**ASUNTO: ALEGACIONES PROPUESTA DE PROYECTO DE PLAN HIDROLÓGICO
2022-2027.**

A LA CONFEDERACIÓN HIDROGRÁFICA DEL SEGURA

Son objeto de las presentes aportaciones a la exposición pública de la propuesta de Proyecto de Plan Hidrológico de la Demarcación Hidrológica del Segura 2022-2027 de manera especial las medidas contenidas en el mismo que guardan vinculación con la gestión de escorrentías y su relación con las poblaciones y la afección al Mar Menor y su comarca.

FIGURA 1. Actuaciones frente a inundaciones en la comarca del Campo de Cartagena-Mar Menor. CHS septiembre 2021.

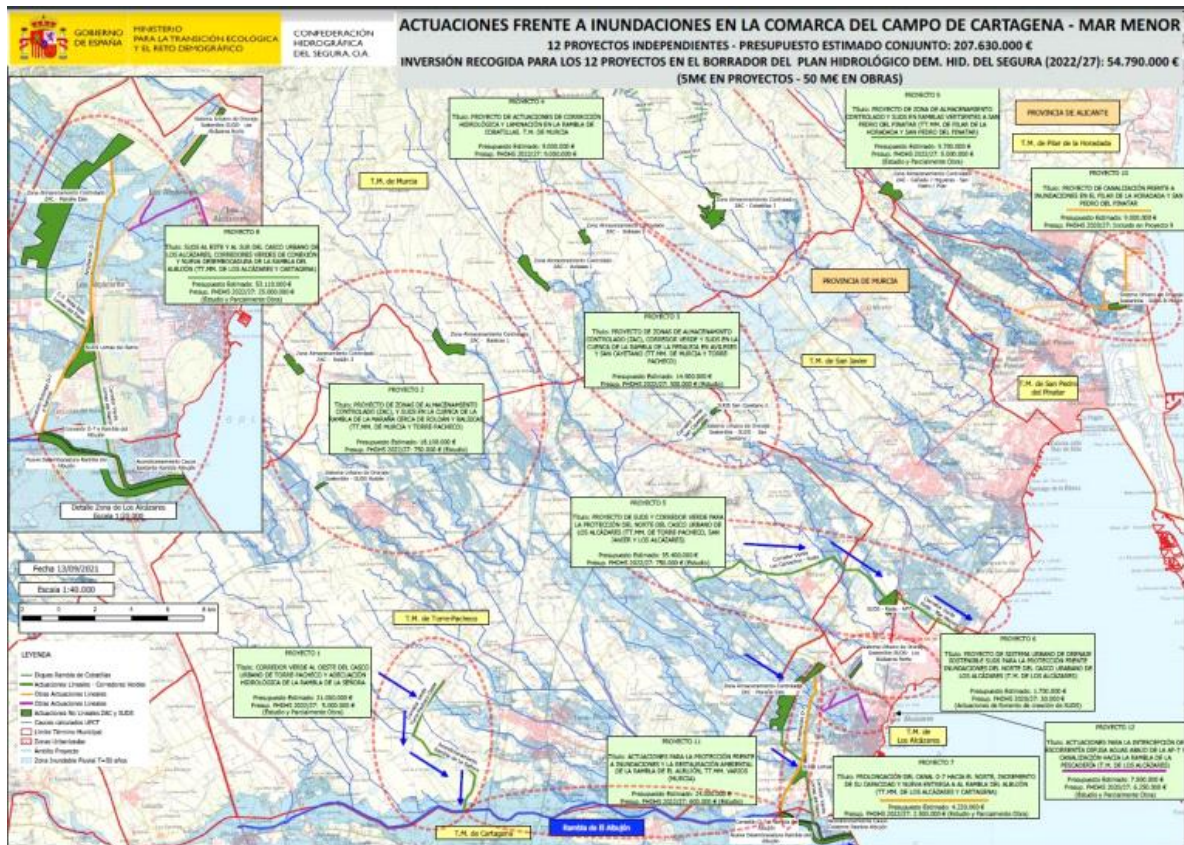
Las medidas que sobresalen son sendos “corredores verdes” para la protección del casco urbano de Los Alcázares. Para el “corredor centro-sur” hay consignada una dotación en el PdM para su ejecución, en su caso, de 25 millones de euros. La otra medida es el denominado “corredor norte”. A esta medida, con código de medida en el Plan Hidrológico 1.816, el borrador del PGRI le adjudica 750.000 euros para el estudio de viabilidad económica, técnica y ambiental. Ha sido ya presentada en el documento resumen de la mesa territorial del Campo de Cartagena-Mar Menor con un presupuesto de ejecución de 35 millones de euros.

La medida 1895 “Estudio de viabilidad económica, técnica y ambiental y, en su caso, ejecución del Corredor Verde para la canalización de escorrentías superficiales en episodios de inundaciones, y sistemas urbanos de drenaje sostenible para la protección de las zonas centro y sur del casco urbano de Los Alcázares” corresponde a la intercepción de la zona de flujo preferente de la Rambla de La Maraña, salvo parte de los flujos desbordados de la Rambla de Camachos o La Colonia que llegan más al norte de ésta (que en principio son objeto de actuación en la medida 1816 “Estudio de viabilidad económica, técnica y ambiental del corredor verde para la canalización de escorrentías superficiales en episodios de inundaciones, y sistemas urbanos de drenaje sostenible para la protección de la zona norte del casco urbano de Los Alcázares”), entre la carretera RM F26 y la carretera RM F30 a la cota 15msnm con una mota sobreelevada del terreno que ha de crear una represa de la lámina de agua capaz de hacerla fluir hacia la zona de Lomas de Rame por un canal que discurre paralelo a la AP-7 aguas arriba de ésta y junto a la zona urbana. Esta actuación genera un importante aumento del riesgo de inundabilidad en Las Lomas de Rame, Torre de Rame y el resto de zonas pobladas de la zona sur de Los Alcázares y

Figura 3-13. Plano de calados para la Rambla de El Albuñón y la Rambla de Miranda. SNCZI

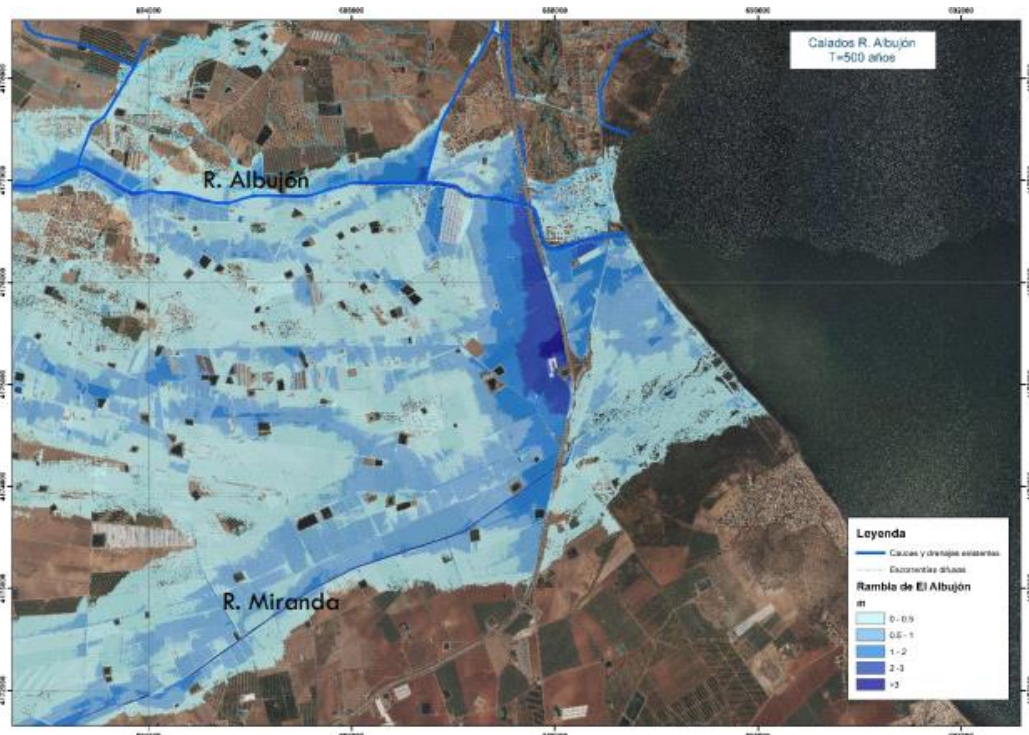
Como puede verse en la imagen anterior, se observa claramente el efecto de retención que genera el talud de la autopista AP7 sobre el flujo desbordado de la Rambla de El Albuñón y la Rambla de Miranda (más al sur). Este efecto de almacenamiento en la zona donde desagua el D7 alcanza calados superiores a los 2 m para el periodo de retorno de 500 años.

Por lo expuesto anteriormente no se alcanza a entender que, en apariencia, no se llegue a contemplar en ninguno de los casos el aumento de la inundabilidad debido al efecto que genera el talud de la AP-7 sobre las viviendas aguas arriba de ésta.
